榕发·瀚棠项目

——拟变更方案

总平面图

电梯机房平面图

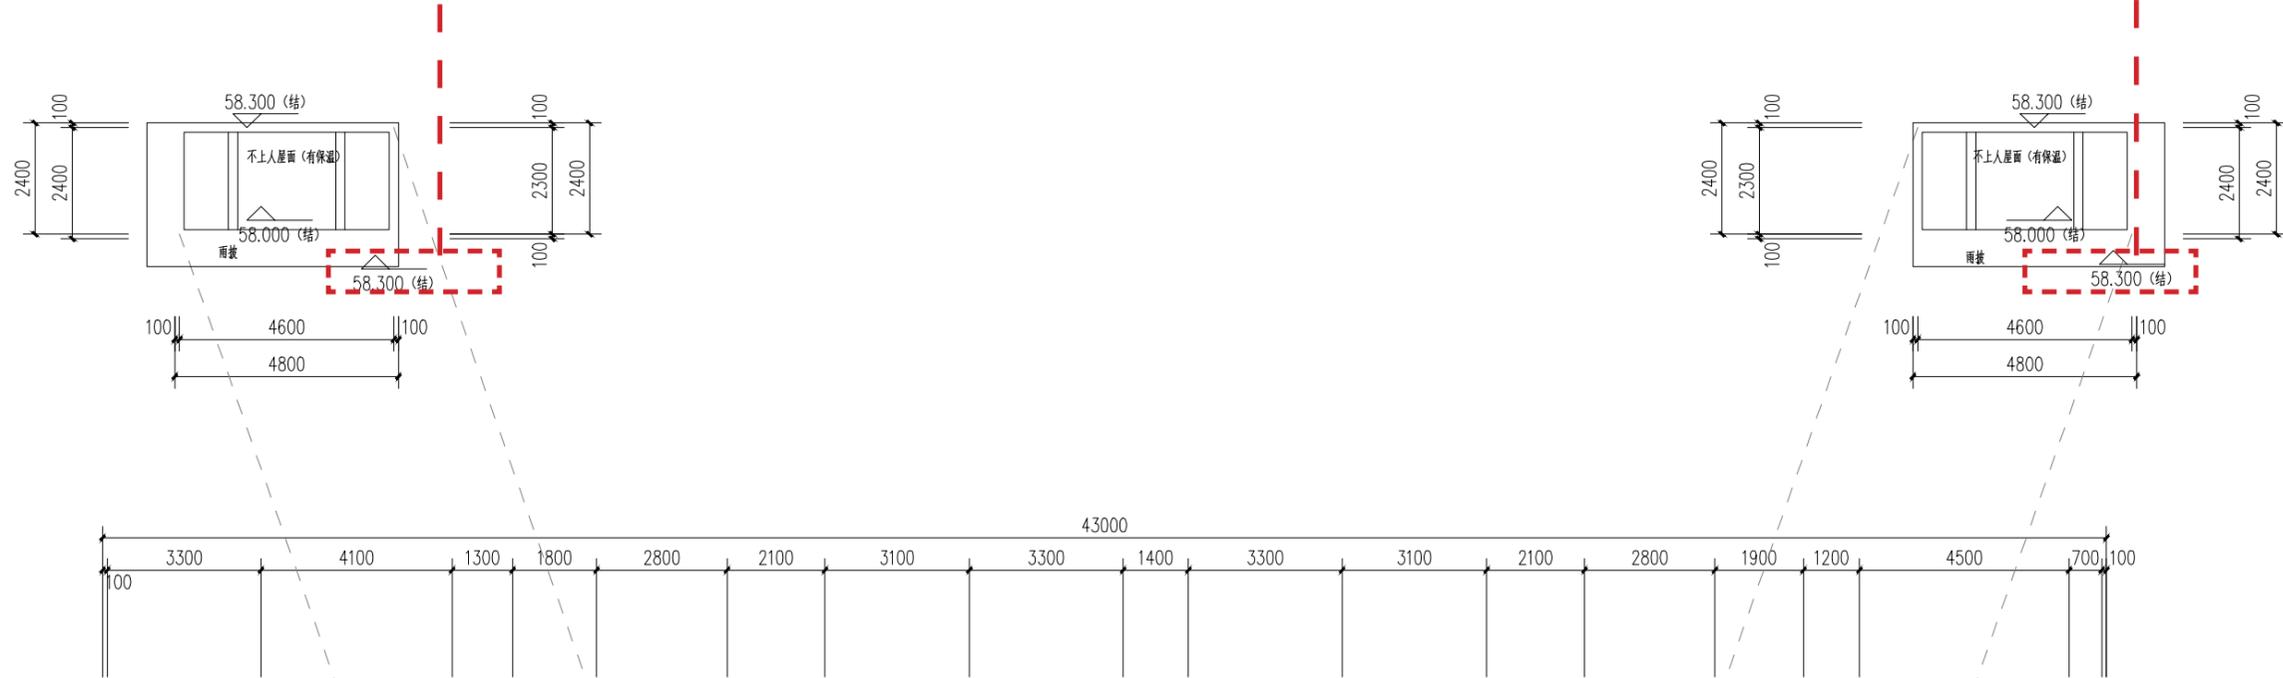
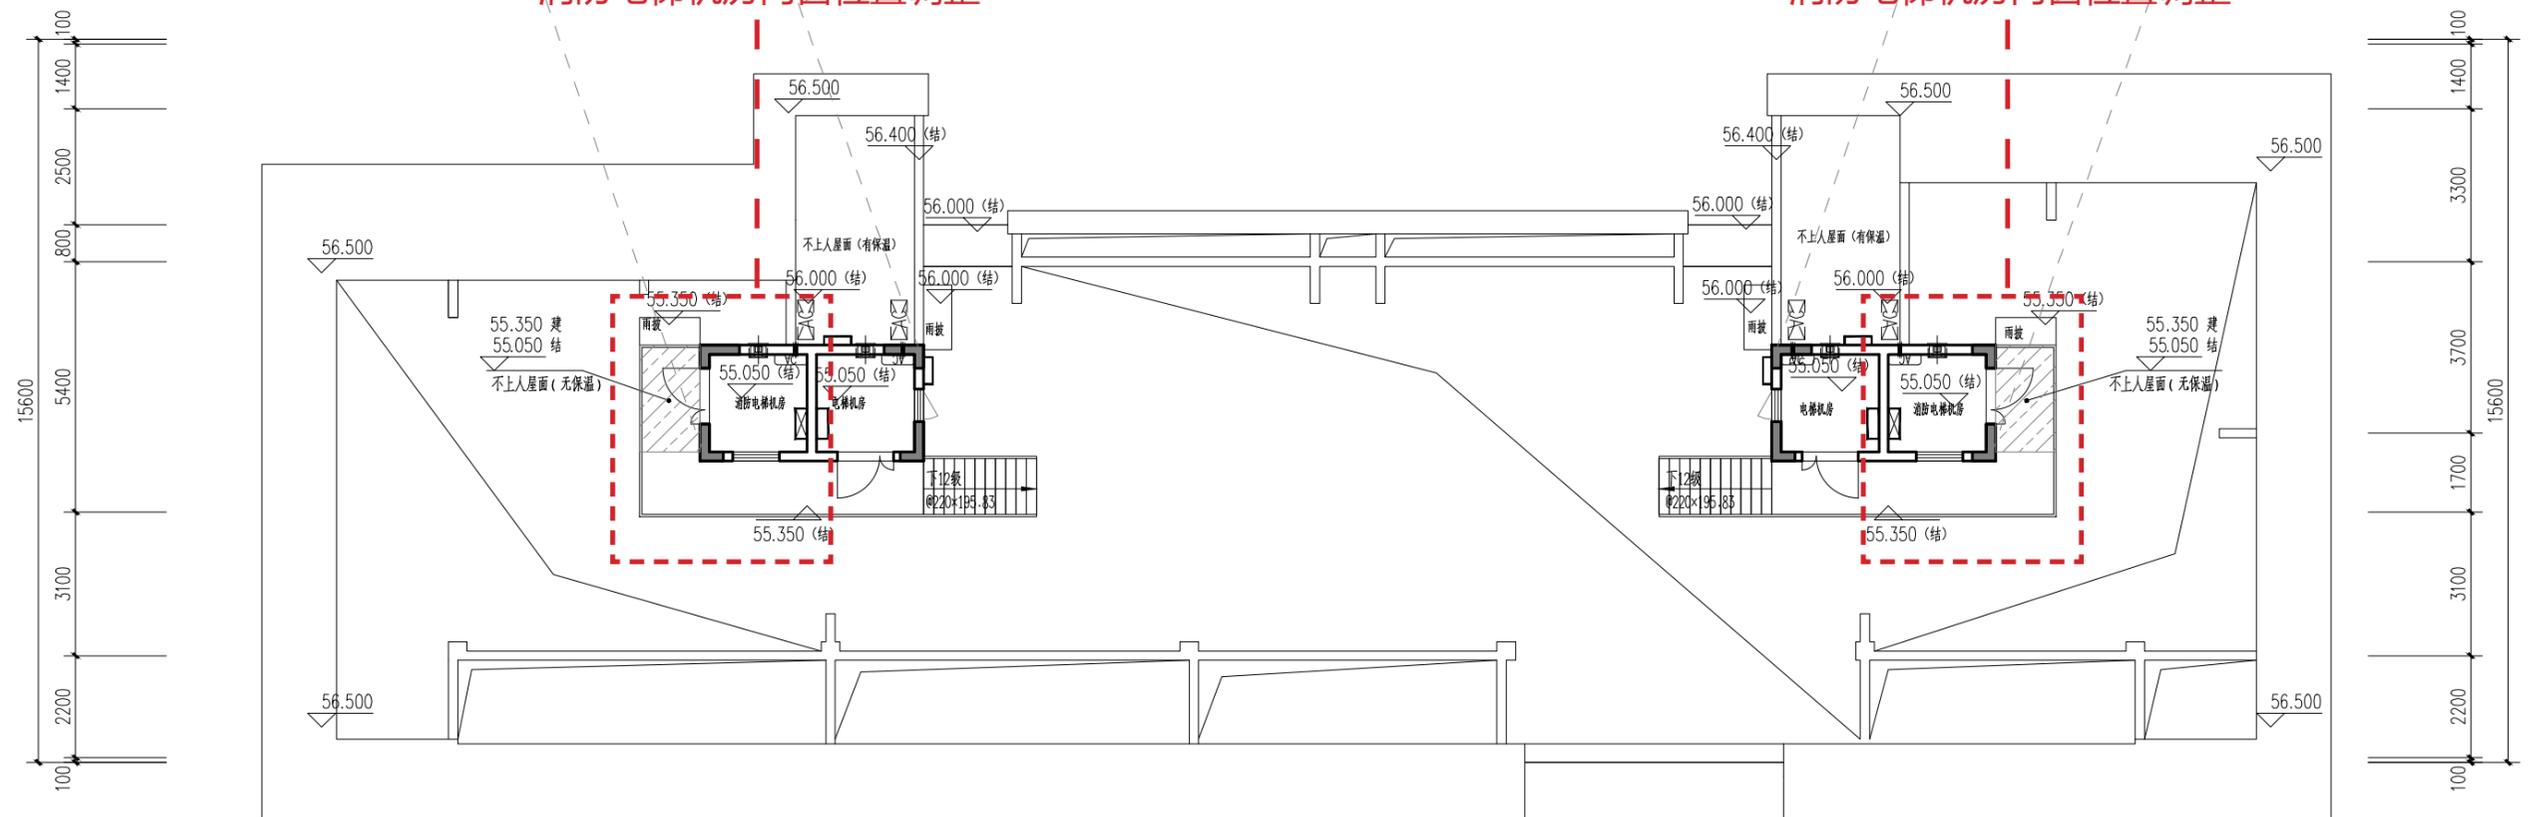
电梯机房雨披由
标高 58.000 调整标高 58.300

消防电梯机房门窗位置调整

局部南立面图

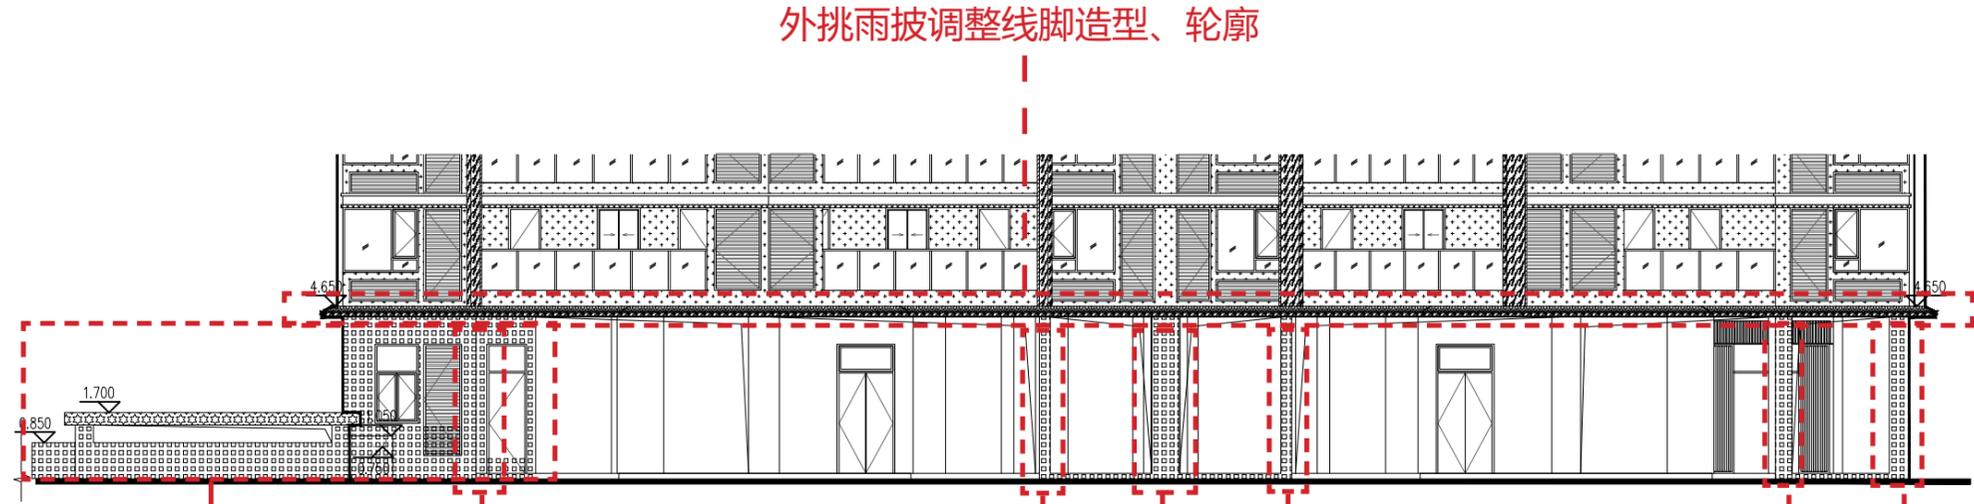
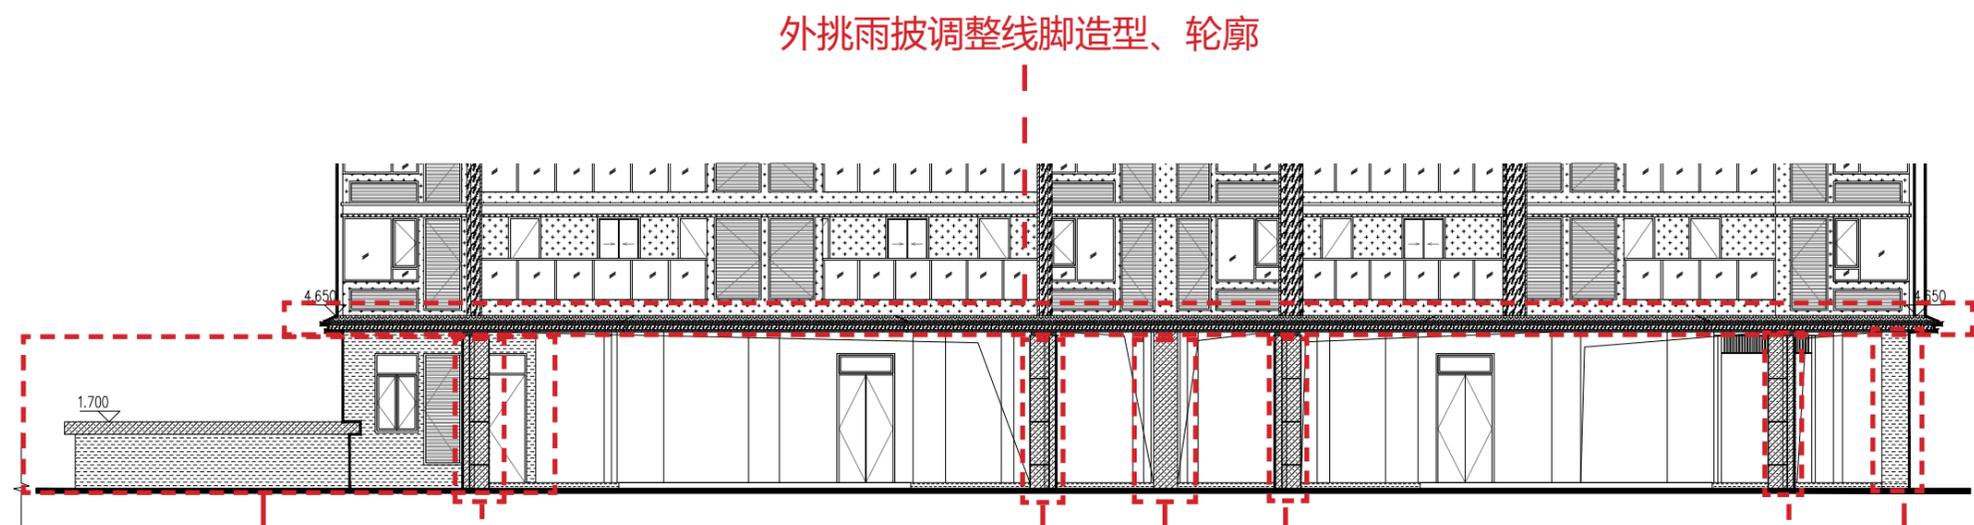
外挑雨披调整线脚造型、轮廓

灰色铝板调整为米白色仿石铝板, 灰色多彩漆调整为米白色多彩漆以及增加风井

增加外包米白色仿石铝板造型

灰色多彩漆调整为米白色多彩漆
